W związku z pytaniami wykonawcy zamawiający poniżej doprecyzowuje opis przedmiotu zamówienia znak: RGI.ZO.271.8.2023.

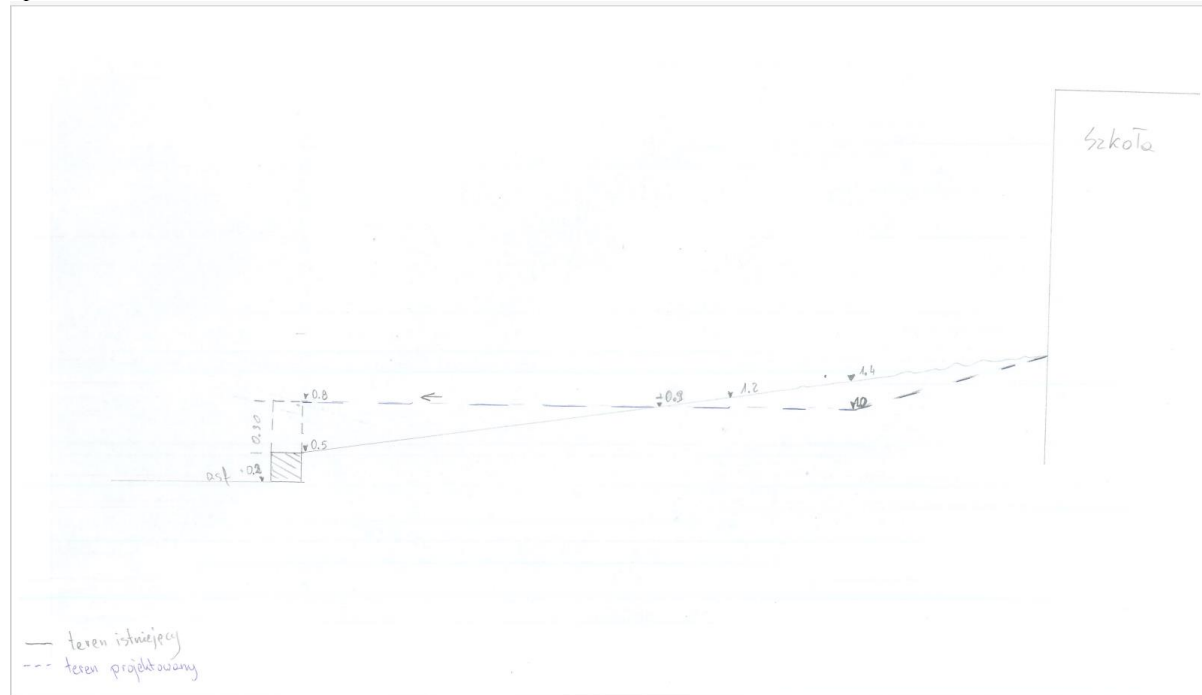
1. Ogrodzenie wraz z furtką przeznaczone na plac zabaw, bezpieczne dla dzieci.

Minimalna wysokość 80 cm. Długość panela (standardowa): 200 cm

Wypełnienie: pręt $\varnothing 10$ lub $\varnothing 12$ mm

Słupki z profilu 40x40 lub 60x60 mm

Wykonanie zgodnie z normą: EN 10223-7: 2002

Cynkowanie ogniowe EN-ISO 1461

Całość malowana proszkowo kolor standard do uzgodnienia.

W tym samym systemie wykonana furtka.

Poniżej zdjęcie poglądowe.
